LM-PIE-17-2015

REPORTE No.1

INSPECCION DE LOS PUENTES DEL PROYECTO SIFON - LA ABUNDANCIA RUTA NACIONAL 35

Figura 19: Vista a lo largo de la línea de centro. Sentido Norte Sur. Puente sobre el Río La Vieja.

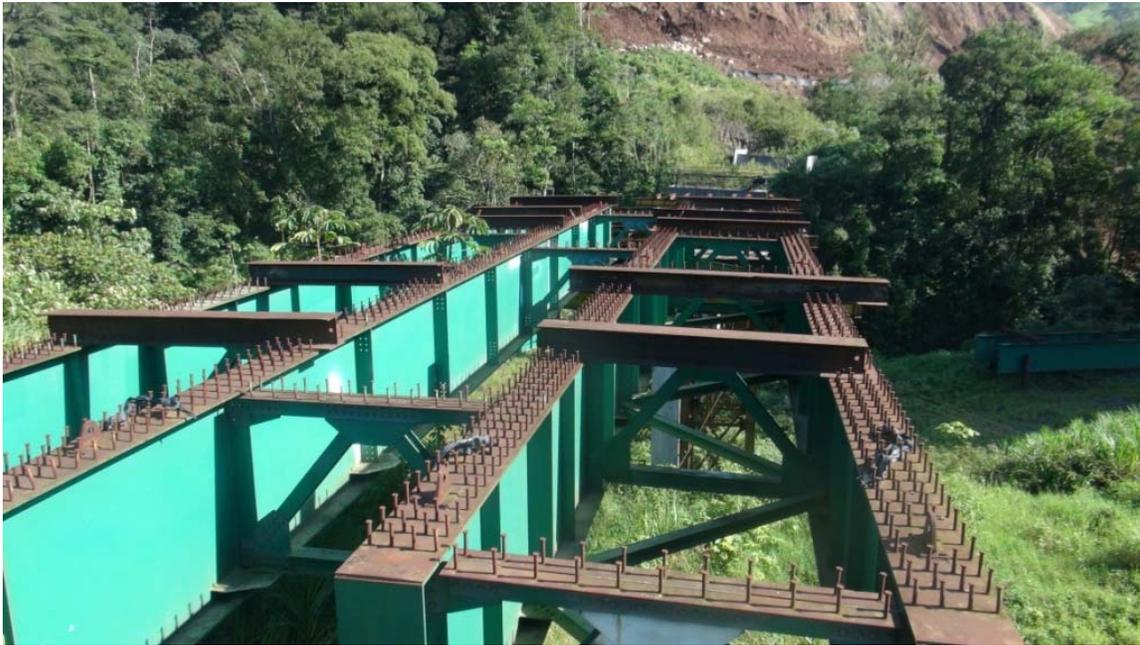
- a. No se observó al contratista realizando trabajos en el puente (Ver figuras 19 y 20).
- b. En esta oportunidad si se logró inspeccionar la superficie inferior de la superestructura, la pila y bastiones del puente ya que en la visita anterior la niebla presente limitó su inspección. No se observó nada inusual en los elementos mencionados.
- c. La condición del puente es la misma a la observada durante la inspección pasada y parcialmente reportada en el informe LM-PIE-05-2015 en donde se enumeraban actividades a realizar para completar su construcción.
- d. No se observó nada inusual en la superficie inferior de la superestructura de viga cajón, en pilas y bastiones. Estos elementos no se lograron inspeccionar durante la visita previa.
- e. Las vigas principales de acero están a la intemperie en contacto con el terreno sin ningún tipo de protección.

- e. Información por escrito de lo que se pretende hacer con las vigas de acero de los puentes sobre el Rio La Vieja y Rio Espino que actualmente se encuentran apiladas a la intemperie mostrando oxidación y corrosión.
- f. Información por escrito si las losas del puente van a ser impermeabilizadas considerando que estas muestran fisuramiento.
- g. Información por escrito sobre el procedimiento a utilizar para eliminar el material asfáltico adherido a la losa de concreto de varios puentes.
